改善箇所説明図

改善の内容

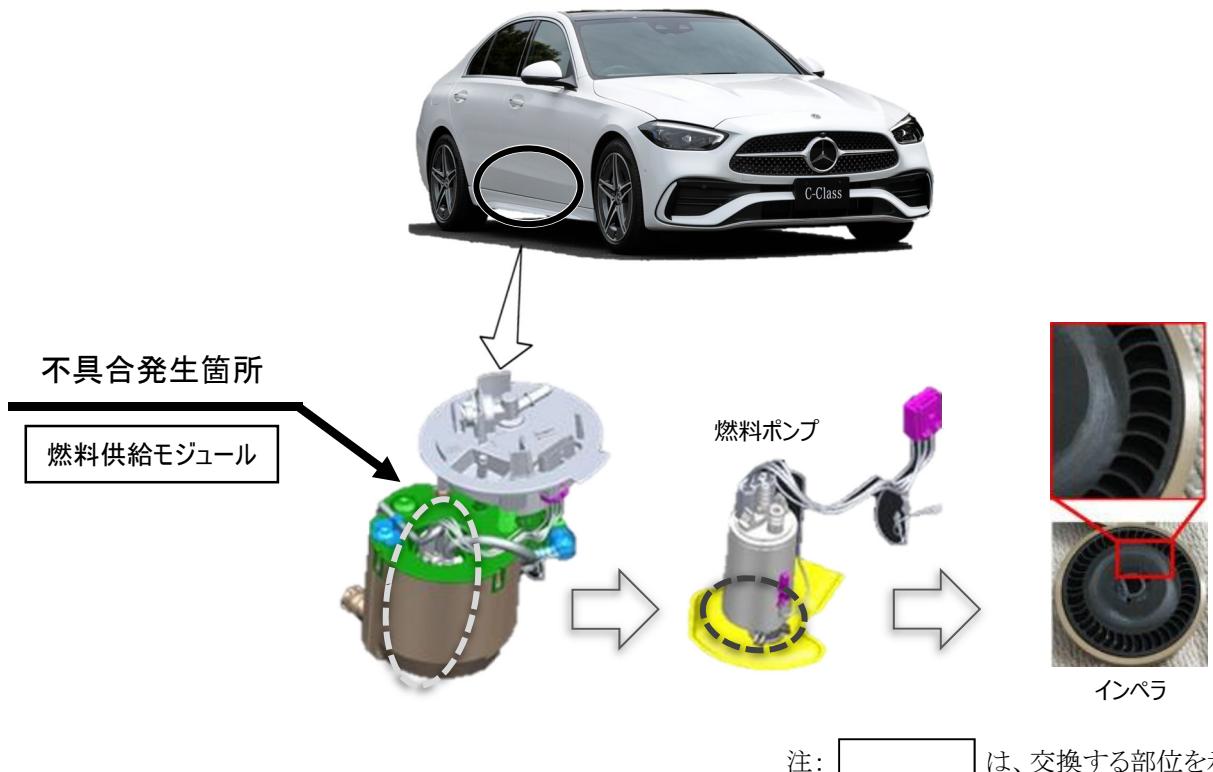
燃料ポンプのインペラ(樹脂製羽根車)において、製造が不適切なため燃料によって膨潤して変形するものがある。そのため、インペラがポンプハウジングと接触することで燃料ポンプが作動不良を起こし、最悪の場合、走行中にエンストするおそれがある。

全車両、燃料供給モジュールを対策品の燃料ポンプが組み込まれている燃料供給モジュールに交換する。

識別：車台番号の付近に黄色の識別ペイントを塗布する
